**RAPPORTO SULLE ATTIVITÀ PER LA PROGETTAZIONE ED ESECUZIONE
DELLE OPERE DI COMPENSAZIONE E MITIGAZIONE FUORI RECINZIONE**

Milano, 14 dicembre 2015

Il presente rapporto fa riferimento a quanto rappresentato dalla Concessionaria Tangenziale Esterna S.p.A. nel corso della riunione con il gruppo istruttore della Commissione Tecnica Valutazione di Impatto Ambientale (CTVIA) e con il concedente CAL, tenutasi presso gli uffici di Truccazzano in data 30 novembre 2015.

FIG. 2 MODIFICA TECNICA- PLANIMETRIA AREA DI INTERVENTO CON NUOVO ACCESSO ALLA DITTA CASTEL

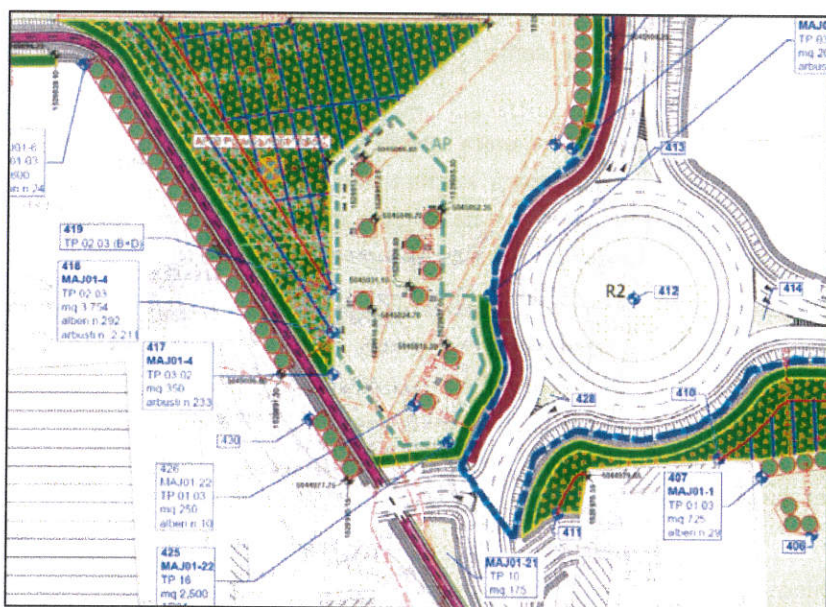
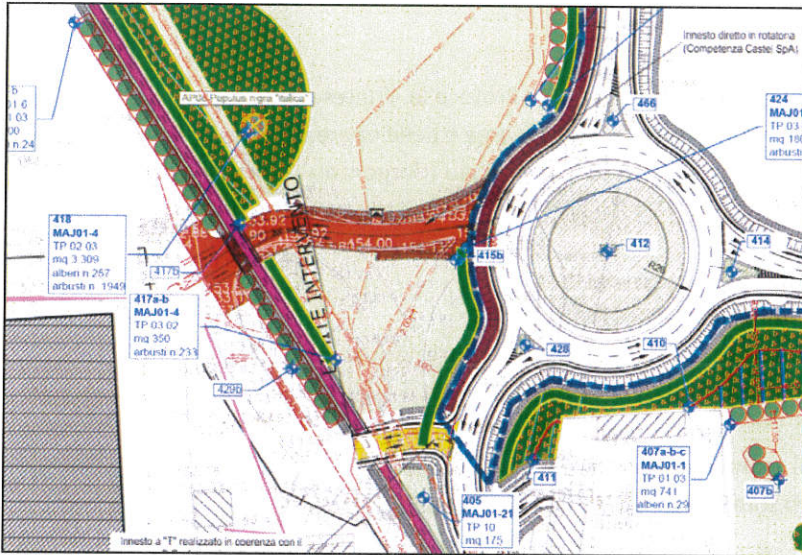
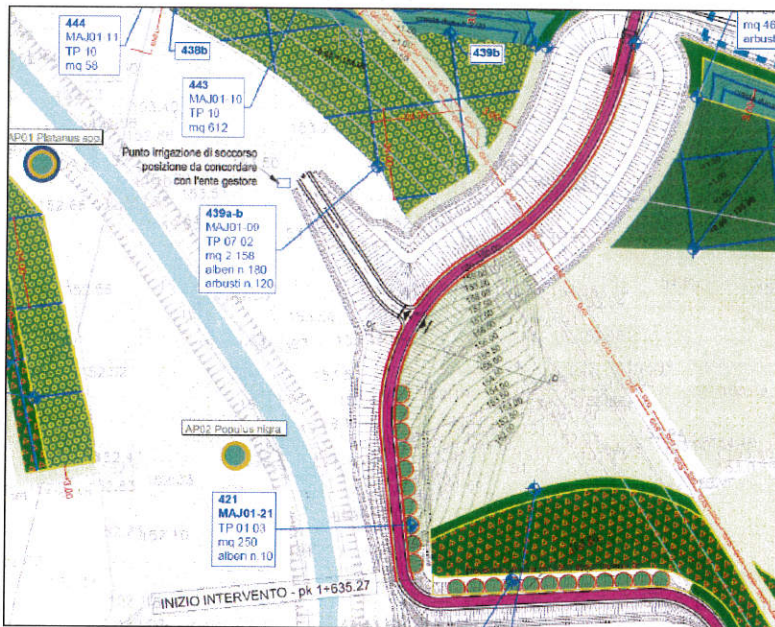
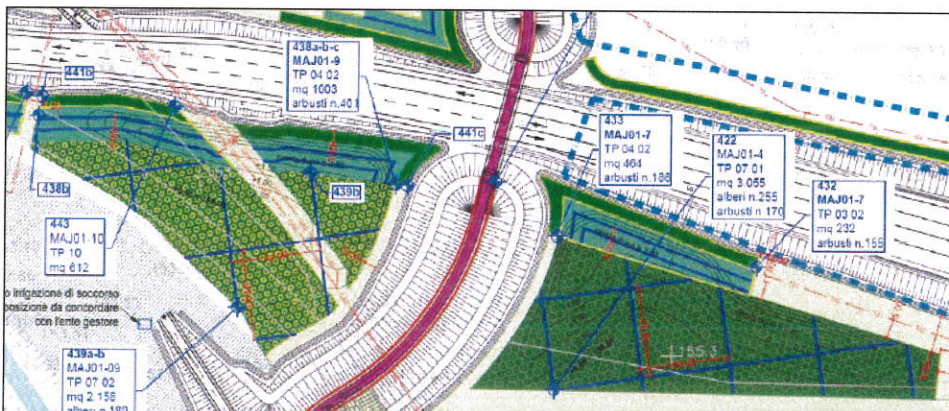
A seguito delle richieste del Comune di Pessano c/B in accordo con il Parco del Molgora, della Città Metropolitana di Milano e della Provincia di Monza e Brianza, quali futuri proprietari e gestori delle opere, è stata condivisa la Soluzione nuovo accesso all'area industriale CASTEL ed il relativo adeguamento del progetto esecutivo del verde.

Tali modifiche riguardano l'inserimento del progetto di illuminazione della pista ciclabile, l'asfaltatura della piste ciclabile, l'inserimento di archetti per evitare possibili intrusioni di motocicli sulla pista ciclabile, i raccordi per gli accessi ai fondi della proprietà, l'ottimizzazione dell'utilizzo di specie autoctone e di soluzioni a minor costo gestionale, pur confermando la necessità di mantenere l'intervento il più fedele possibile rispetto al PE approvato.

FIG. 5 MODIFICA TECNICA- STRALCIO PLANIMETRICO INTERVENTO (LATO GORGONZOLA)

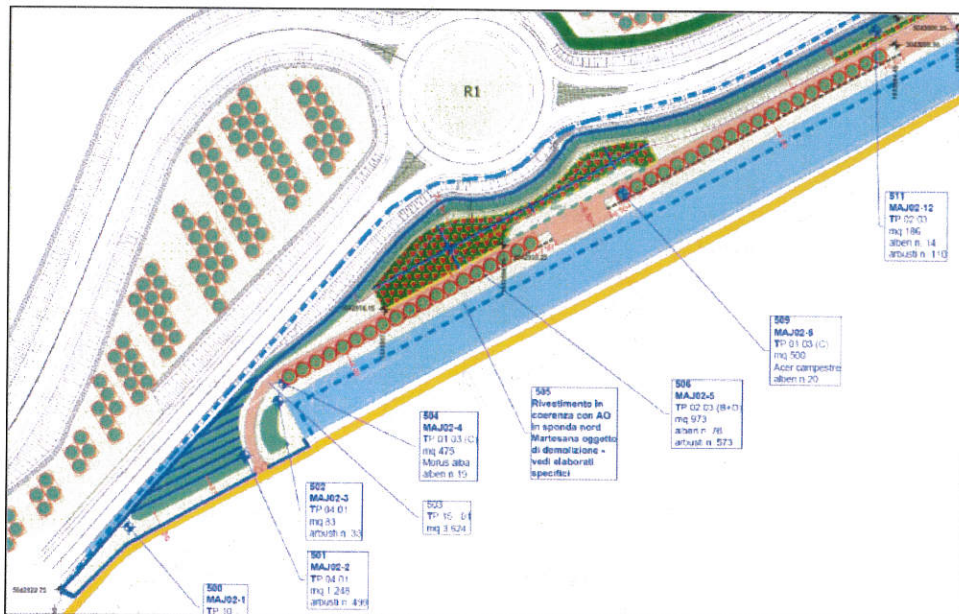
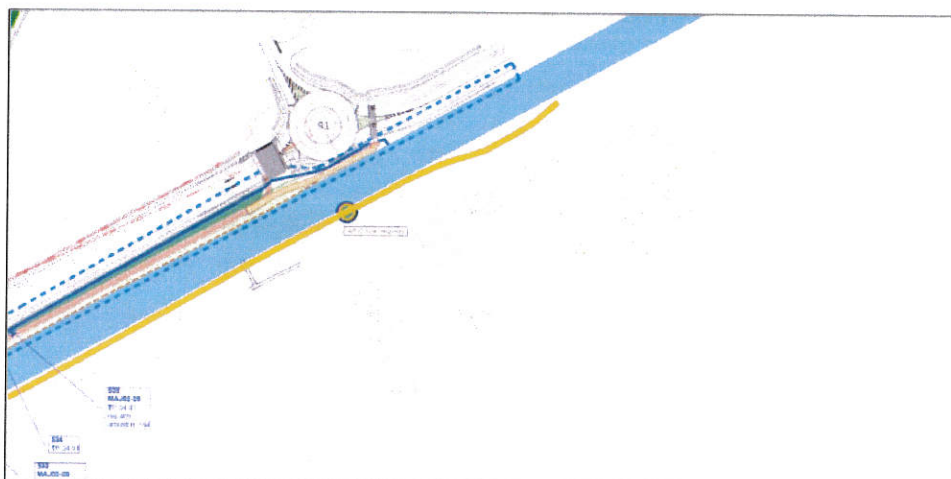
La modifica tecnica del progetto fa seguito alla sottoscrizione del Protocollo d'Intesa tra Regione Lombardia, Tangenziale Esterna e Consorzio Est Ticino Villorosi per la gestione delle aree e delle opere di mitigazione ambientale del PSA2; in tale Protocollo si è manifestata la richiesta dei comuni interessati (Gorgonzola e Gessate) di mantenere una funzione esclusivamente paesaggistica all'intervento. Vedi figure 5-6.

- l'eliminazione del parapetto in testa alla sponda Nord Martesana;
- l'eliminazione degli arredi precedentemente previsti in ambito di progettazione esecutiva;
- il presidio dell'area lato nord mediante recinzione con cancelli ai lati est e ovest per consentire l'accesso per le attività di manutenzione;

E' stato invece previsto rispetto al PE il mantenimento della viabilità pedonale con pavimentazione in terra stabilizzata e strato di fondazione in misto stabilizzato, delle piazzole "belvedere" e delle essenze arboree.

FIG. 7 MODIFICA TECNICA- STRALCIO PLANIMETRICO ZONA ANTISTANTE ORATORIA S.BIAGIO DI ROSSATE

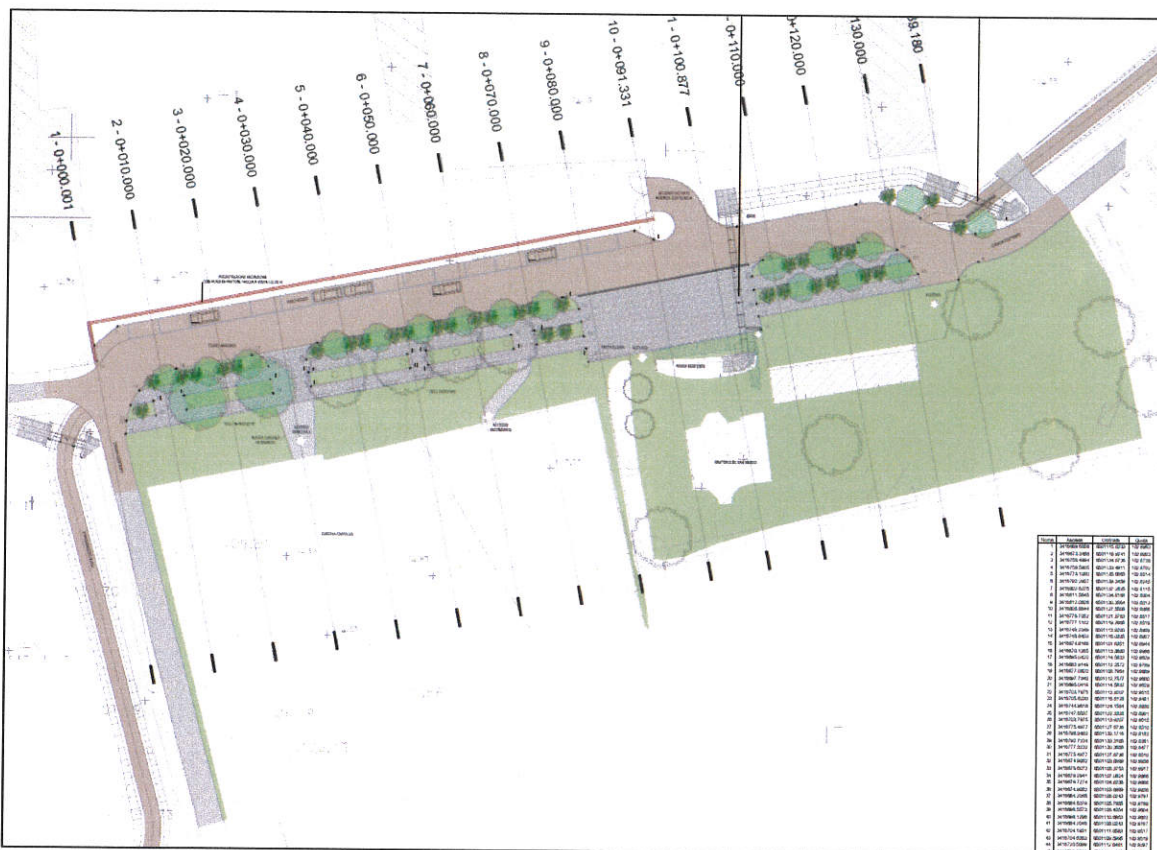
Viene illustrata la modifica della zona antistante l’oratorio di S.Biagio di Rossate, proposta dal comune di Comazzo, al fine di migliorare la fruizione dell’area e la sua manutenibilità.

Con tale modifica il passaggio dei veicolo (agricoli e non) viene relegato sul lato nord, mentre tutto il resto delle aree pubbliche viene riservato all’uso pedonale e ciclabile, come elementi di valorizzazione del complesso monumentale di San Biagio.

FIG. 8 MODIFICA TECNICA- STRALCIO PLANIMETRICO INTERVENTO

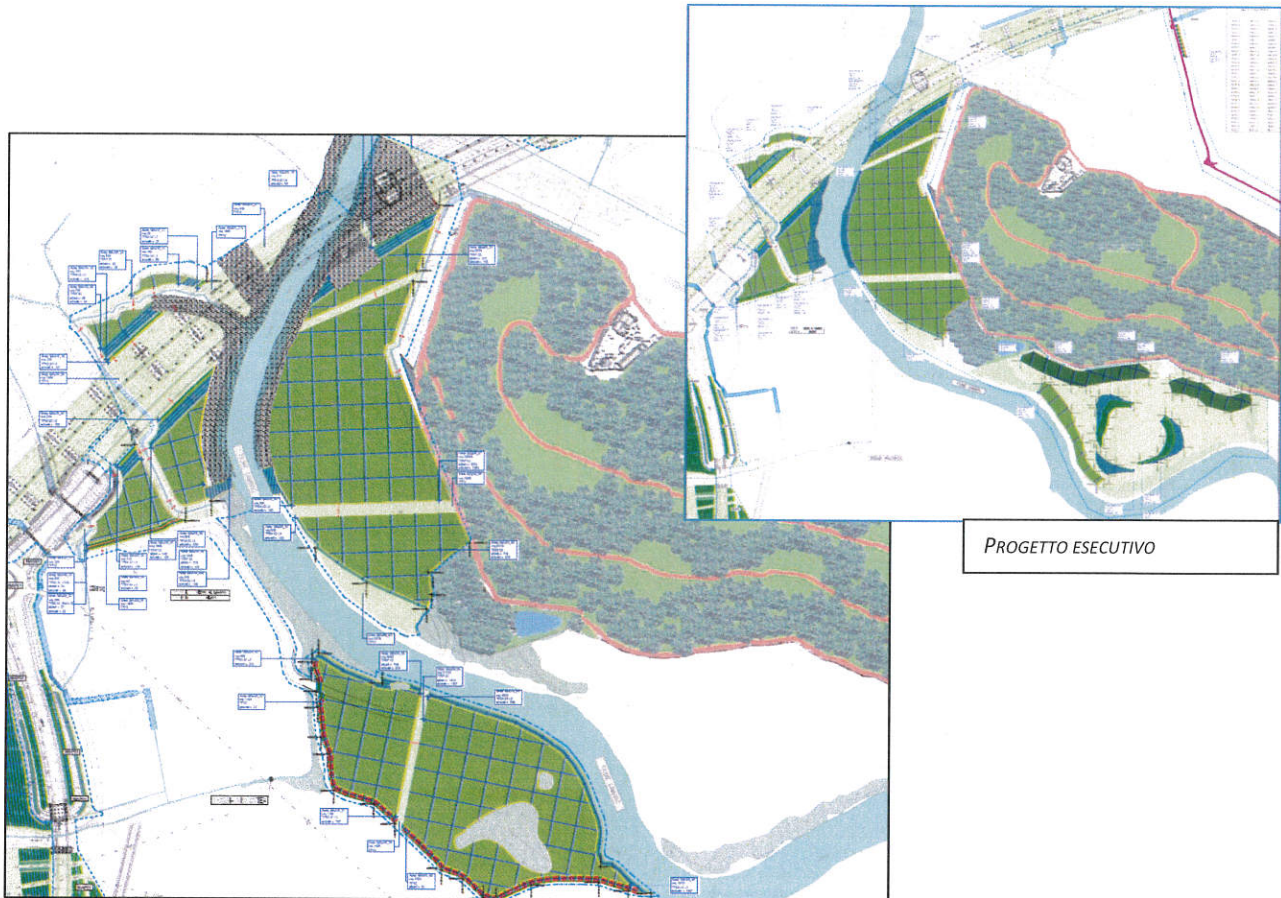
A seguito di richieste intervenute da parte del Parco Agricolo Sud, quale futuro gestore e proprietario delle aree, è stata spostata un’area a verde dalla sponda sinistra alla sponda destra del fiume Lambro al fine di ridurre il rischio di interferire con aree troppo vicine alla discarica di Vizzolo Predabissi. Tale modifica corrisponde peraltro a quanto già previsto in progetto definitivo.

Inoltre è stata mantenuta una parte di pista di cantiere come strada di accesso all’area boschiva di modifica in sponda destra (vd. figura 8).

FIG. 9 MODIFICA TECNICA - STRALCIO AREA DEL FONTANILE RILE

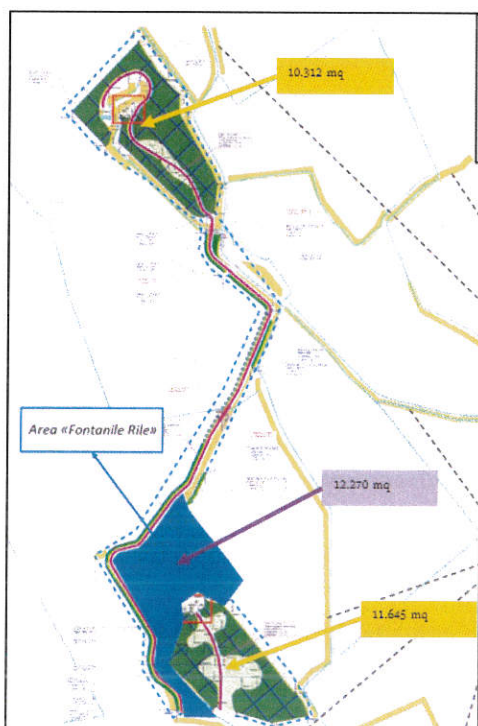
Le superfici di intervento di cui sopra sono state pienamente compensate con l’aggiunta della ulteriore area “fontanile Rile”, soggetta a vincolo monumentale in comune di Settala, per la quale sono in fase di stipula gli accordi bonari con la proprietà (vd. figura 9).

FIG. 10 MODIFICA TECNICA – AREA CASCINA PAGNANA

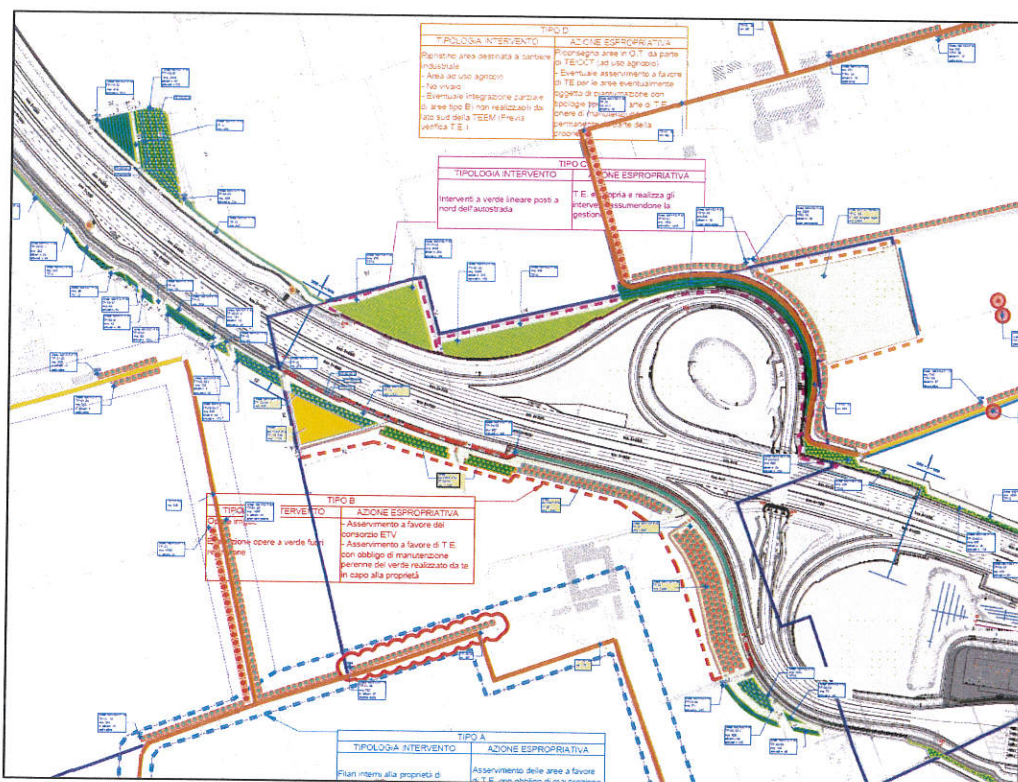
A seguito di richieste della proprietà, quale destinatario e gestore delle aree, sono state apportate alcune modifiche al Progetto Esecutivo delle opere a verde, volte a migliorare gli interventi di mitigazione ambientale ed a ridurre, ove possibile, la sottrazione di suolo alla coltivazione agricola (vd. figura 10).

Tra le modifiche principali si evidenziano la scelta delle essenze arbustive ed arboree adeguata alle esigenze di minor manutenzione, la riduzione dell'area triangolare a bosco a sud dell'autostrada e la sua rilocalizzazione in favore di doppi filari disposti a schermatura dell'autostrada all'interno della proprietà, la piantumazione di un arboreto da frutto nell'area a nord dell'autostrada oggetto di ripristino del cantiere industriale.

Fig. 12 MODIFICA TECNICA - AREA SVINCOLO INTERCONNESSIONE A1

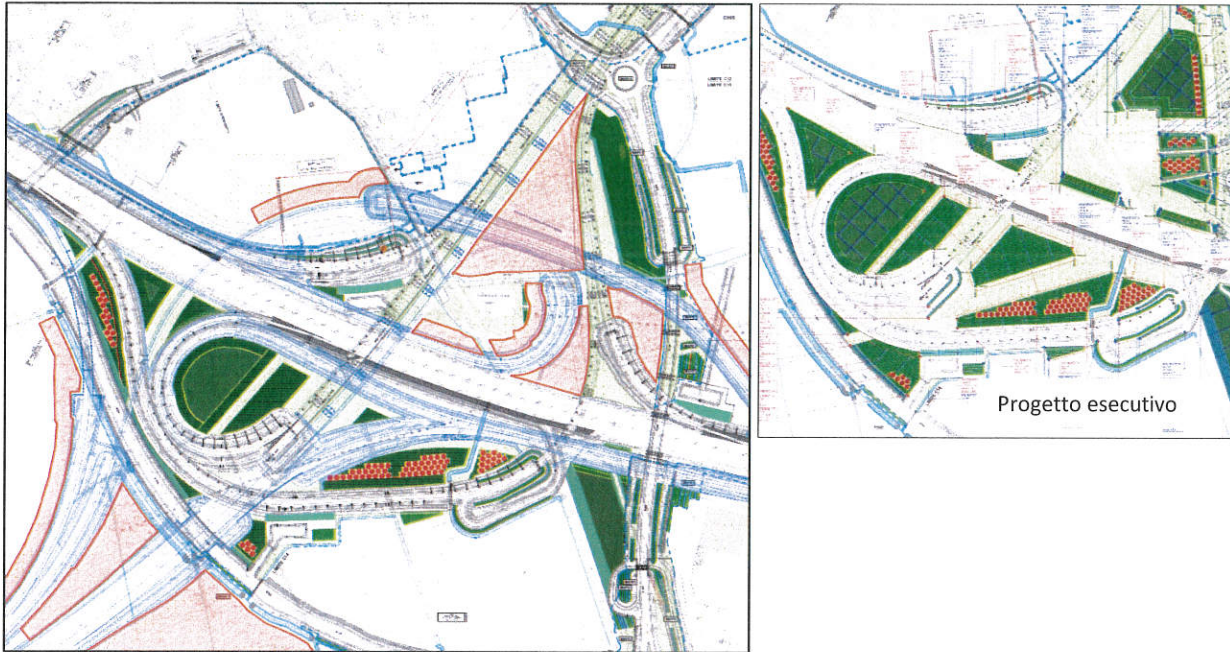
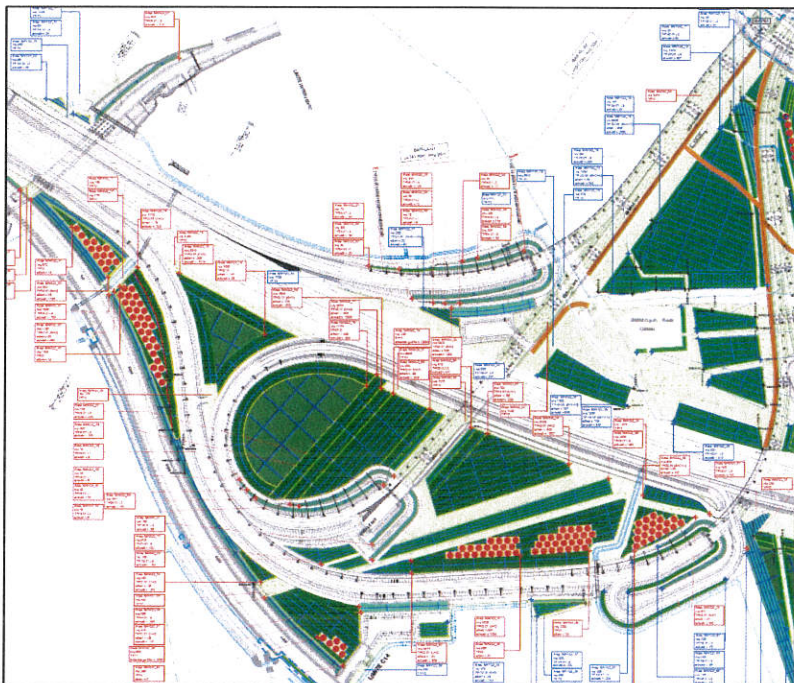
A seguito di valutazioni del progetto del futuro svincolo della Tangenziale Ovest Esterna di Milano (TOEM) in corrispondenza della interconnessione A1, è stato necessario intervenire sul progetto esecutivo al fine di evitare sistemazioni ambientali e paesaggistiche definitive sulle aree che saranno interessate dai futuri interventi. Tali sistemazioni sono state pertanto in parte sostituite con sistemazioni vegetali di breve- medio periodo e di minor valore

botanico e in parte rilocalizzate per le essenze arboree di pregio nelle zone boschive del PSA n. 5 Lambro. (vd. figure 11-12).

Fig. 13 MODIFICA TECNICA – NUOVO CAMPO

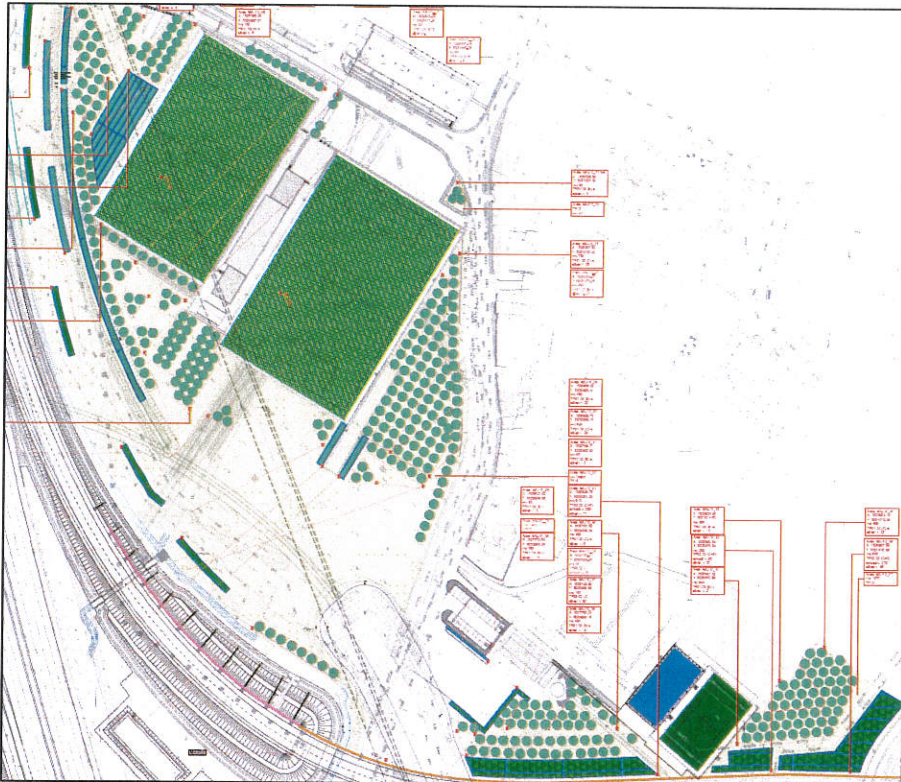
A seguito della richiesta del comune di Cerro al Lambro , legata ad esigenze di fruibilità dell'area, è stata elaborata la modifica tecnica del progetto del verde del centro sportivo del comune. Il progetto è stato inoltre rivisto per tener conto dell'impronta dei rami di svincolo del futuro progetto della TOEM. (vedi figura 13).

FIG. 14- MODIFICA TECNICA- PLANIMETRIA PISTA CICLABILE COMAZZO

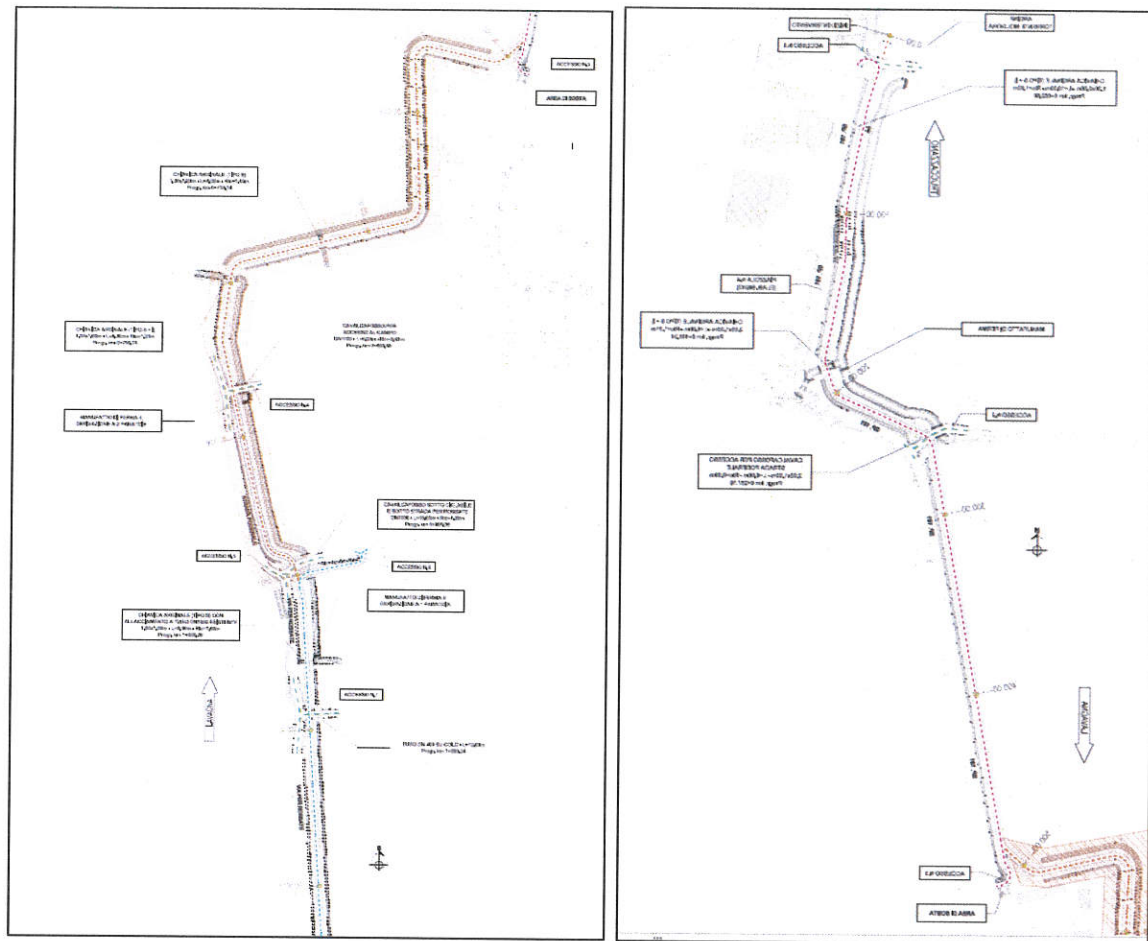
A seguito degli eventi alluvionali del torrente Molgora, verificatesi nel mese di novembre 2014, è stata richiesta la modifica da parte degli enti territoriali una modifica del tracciato tale che la pista di progetto andrà a svolgere la funzione promiscua di pista ciclabile e di argine di protezione dell'abitato di Lavagna. Tale nuovo tracciato è stato richiesto e concordato con il comune di Comazzo, il Consorzio Muzza Bassa Lodigiana e con lo STER nel corso di vari tavoli tecnici.

Tuttavia, a completamento della funzione di protezione spondale il progetto prevede un ulteriore argine proprio in corrispondenza dell'abitato stesso, i cui oneri di realizzazione non sono in carico di TE bensì sono in capo agli Enti pubblici tramite richiesta di finanziamento sull'OPCM 226/2015 (vd. figura 14).
